Deel P 400	Groep 79
Betreft sneeuwketting op 400 D19T	NO. NL401
	Datum 940516

## Service Bulletin

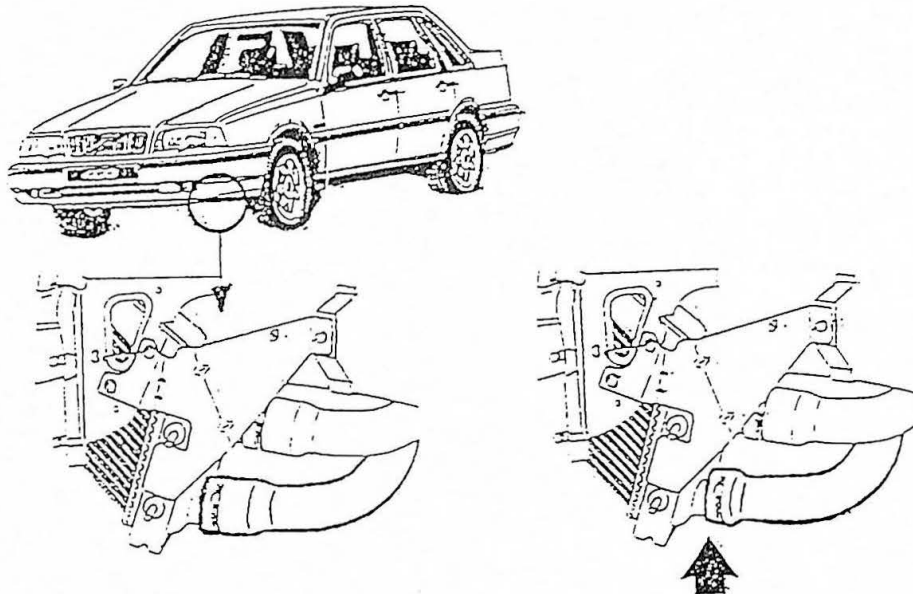
Bij de 400 D19T is de ruimte tussen de slang van de intercooler en het linker voorwiel klein. Bij gebruik van sneeuwkettingen kan dit leiden tot beschadiging van de intercoolerslang wanneer de wielen volledig naar rechts gedraaid worden.

- \* maak de slang van de intercooler los
- \* kort de slang 40 mm. in (zie pijl)
- \* monteer de slang

De ingekorte slang is in productie geïntroduceerd vanaf ch.nr. 485532.
